Objet : Projets d'aménagement de la phase 3 de la promenade Samuel-De Champlain entre la côte de Sillery et la côte Gilmour à Québec
Réponses aux questions complémentaires au DQ2 du 16 juillet 2013 (DQ2.2)

L'utilisation de porte-à-faux n'a pas d'incidence réelle sur l'empiètement. En effet, comme vous pouvez le voir sur la coupe, l'extrémité du porte-à-faux (côté fleuve) est dans l'axe du haut de l'enrochement (voir extrait de la coupe au chaînage 1+510 ci-bas).

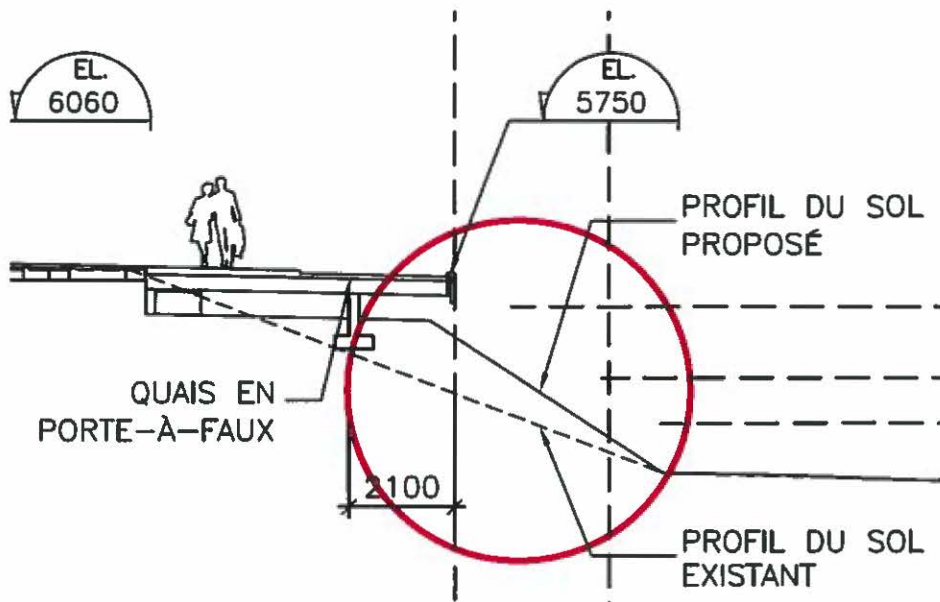
À la réponse fournie, nous aimerions également obtenir la largeur de l'empiètement ainsi évité ou la portée maximale du porte-à-faux.

Comme nous le mentionnions dans notre réponse à la DQ2, le porte-à-faux doit notamment être protégé des glaces par l'enrochement, c'est pour cette raison que son extrémité ne peut dépasser le haut de l'enrochement, et ce peu importe la portée du porte-à-faux.

L'intérêt du porte-à-faux est qu'il permet d'élargir le trottoir de bois (sur la coupe ci-haut de 2,1 m) dans un secteur où l'espace en rive est trop étroit. Dans une approche sans porte-à-faux, il n'est pas possible de construire un trottoir au dessus de l'enrochement, la composition de l'enrochement faisant en sorte qu'il est sujet à des mouvements qui pourraient compromettre la structure du trottoir et sa pérennité.
